INTEGRAZIONI

STUDIO PRELIMINARE AMBIENTALE

PROGETTO PROGETTO DI MODIFICA E
AMPLIAMENTO AREA COPERTA
IMPIANTO DI GESTIONE RIFIUTI
SPECIALI NON PERICOLOSI

PROPONENTE: **CINQUE ERRE SRL** – Via dell'Arrotino, 10
Roncalceci (RA)

TERNA T: 23 – 716B | P: 46

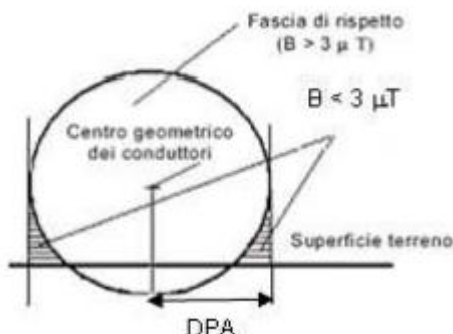
2. per quanto riguarda i campi elettromagnetici, considerando la presenza di linee elettriche AT e MT nelle vicinanze dell'area in oggetto si richiede di evidenziare la collocazione delle nuove edificazioni di progetto rispetto alle Linee Elettriche AT e MT presenti nell'area e la verifica del rispetto delle DPA.

Durante il sopralluogo, effettuato il 24 Agosto 2022, sono state identificate le due linee ad alta tensione che corrono in prossimità dell'impianto della Cinque Erre.

La linea AT che corre a fianco del confine nord-ovest dell'impianto, sui sostegni (tralicci) della linea, riportano l'insegna con il numero della linea ed il numero progressivo del singolo traliccio (vedi foto seguenti).

La linea AT **TERNA T: 23 – 716B** corre a pochi metri dal confine Nord Ovest dell'impianto come evidenziato nelle fotografie scattate in occasione del sopralluogo del 24 Agosto 2022.

Misura L310.SVL: Rumore Ambientale | Punto di misura P1

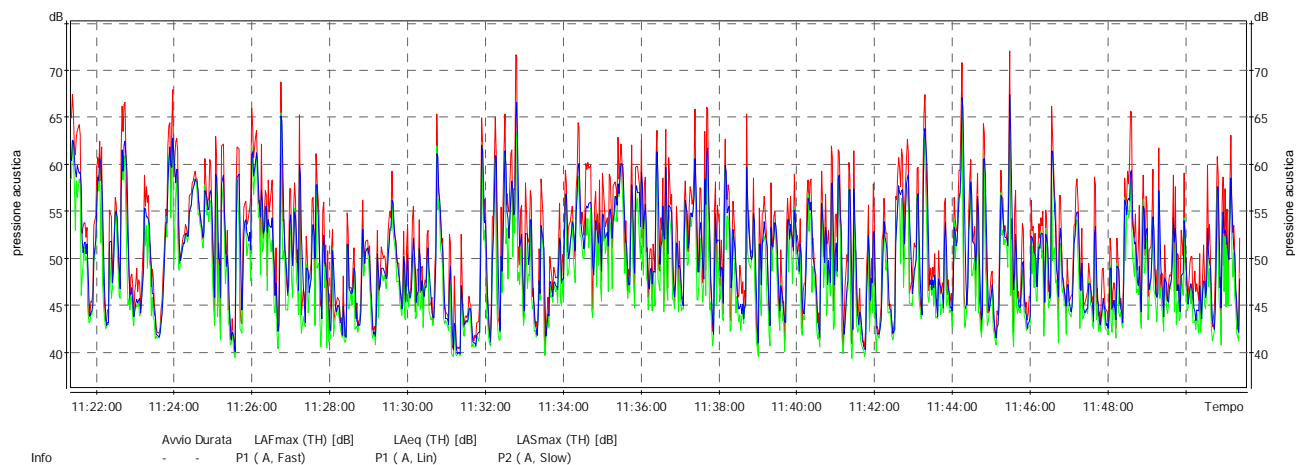
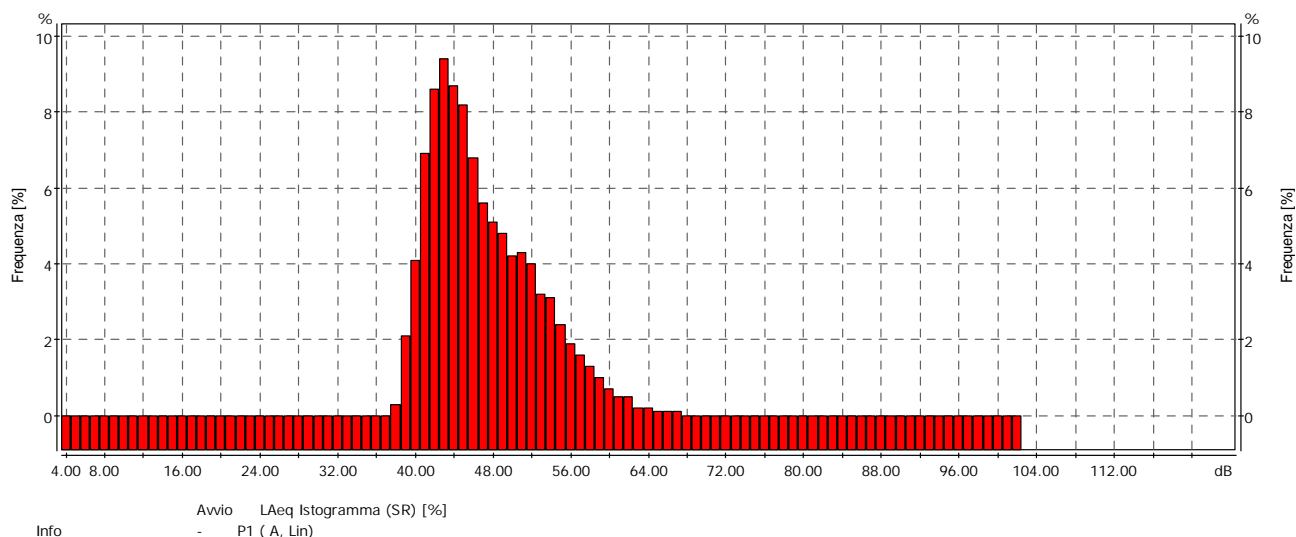
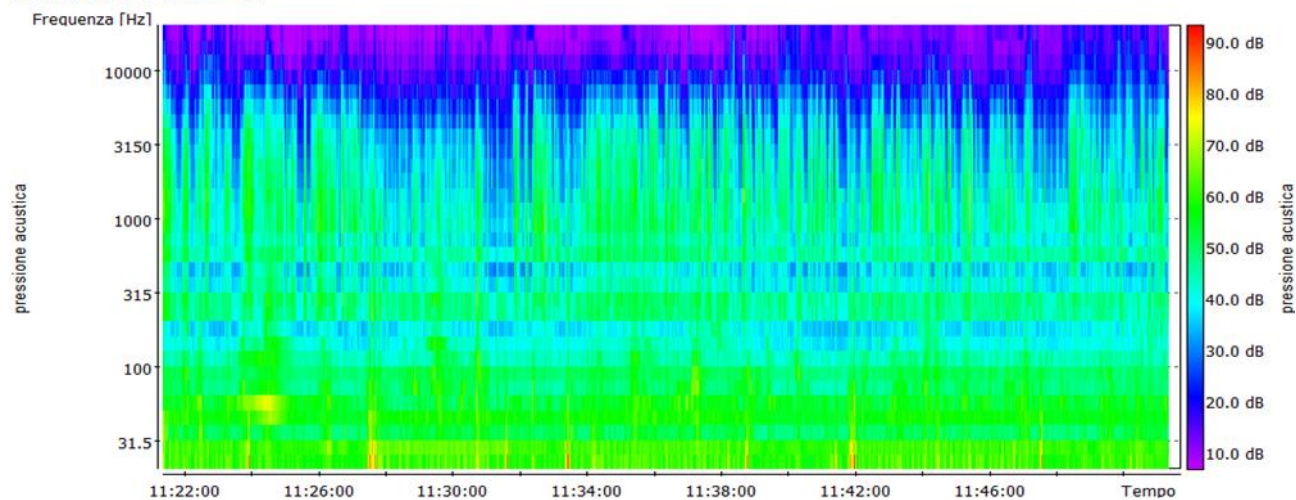
4. Per quanto riguarda l'impatto acustico, si sottolinea che la documentazione presentata riporta dei rilievi fonometrici (di cui alcuni del 2016) di caratterizzazione acustica le cui durate, da 30 secondi a pochi minuti, non si ritiene possano essere considerate sufficienti per la descrizione acustica dei cicli lavorativi delle apparecchiature ed attività svolte; si evidenzia altresì che, relativamente ai rilievi stessi, non sono chiari i punti di misura e le relative distanze. Inoltre, la simulazione modellistica non risulta coerente con la descrizione delle sorgenti sonore e con i livelli indicati nei rilievi effettuati. Premesso quanto sopra si chiede di chiarire e correggere la valutazione presentata.

Volendo approfondire e definire in modo più preciso i livelli sonori emessi dall'attività più critica della lavorazione dei rottami metallici dal punto di vista acustico, sia nello stato AO sia nello scenario futuro, si sono concordate ed effettuate, in data 24 Agosto 2022, due misure fonometriche per la valutazione del Rumore Ambientale e del Rumore Residuo determinato in facciata al ricettore più esposto R1 (figura 3) che dista dall'area di lavorazione sopra descritta 150 metri.

Durante la misura del rumore ambientale, in collaborazione con la ditta, si sono svolte contemporaneamente le seguenti attività lavorative:

- Scarico di materiale ferroso sotto tettoia;
- Lavorazione con Cesoia KATANA e Caricatore LH 35 durante i 30 minuti della misura;
- Funzionamento del generatore.
